六輕相關計畫
環境影響評估審查結論
執行監督委員會
(台塑企業)

第八十七次委員會報告資料

中華民國 111 年 06 月 28 日

六輕相關計畫環境影響評估審查結論執行監督委員會第八十七次委員會議報告資料

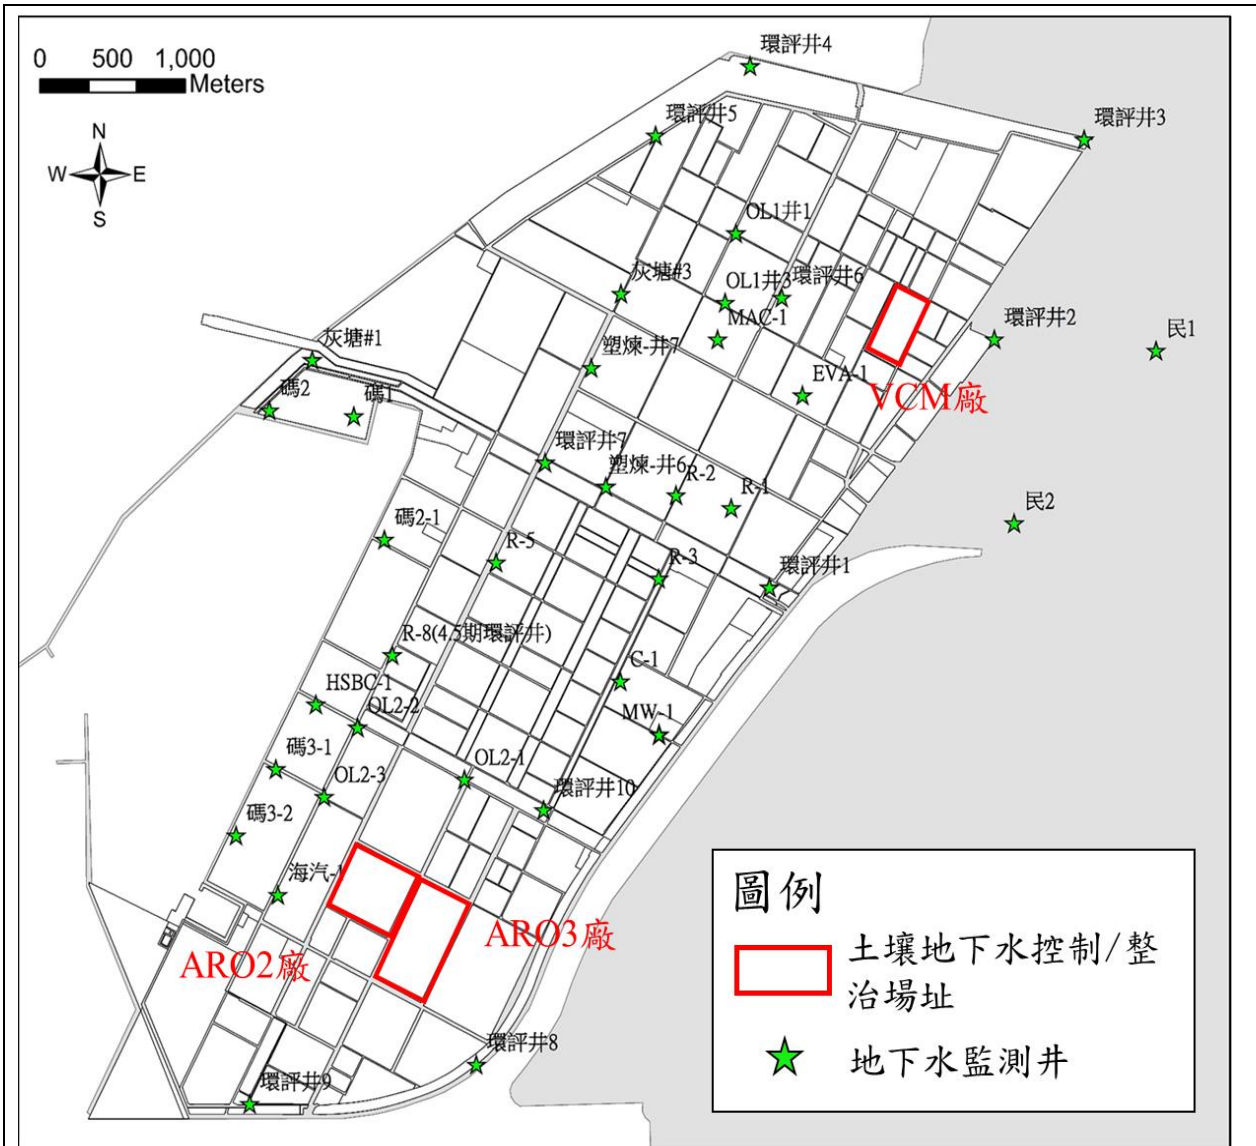
(三)六輕廠區已有地下水污染場址(台化與台塑)，但在本報告中均未顯示地下水水質有異常，下次報告建議將地下水監測井的井位、井深、井篩…等加以評估，檢討是否需重新設井？並依備忘錄(memorandum, MEMO)的原則，重新檢討既有監測井的監測成效。

1. 為確保廠區內運作時製程原料、產品無影響到廠區外，開發單位於廠區周界設置監測井，依環評書件內容，每季檢測地下水水質，執行結果每季提送環保署備查。
2. 開發單位亦針對麥寮廠區內高潛勢污染區域(製程區、裝卸料區、廢棄物存放區等)進行定期自主巡檢，目前土壤地下水污染場址皆由主管機關列管，並由各被列管公司依主管機關核定之整治計畫執行改善與監測，執行情形也定期提送主管機關審查，目前污染場址之周界地下水監測井並無檢出被列管物質，表示污染並未由污染場址擴散影響鄰近廠，後續會持續依依核定之整治計畫確實執行改善與監測。
3. 另開發單位已依「防止貯存系統污染地下水體設施及監測設備設置管理辦法」檢討既有監測井之法規符合度，後續將依法定期進行現場巡查、監測、記錄及申報。
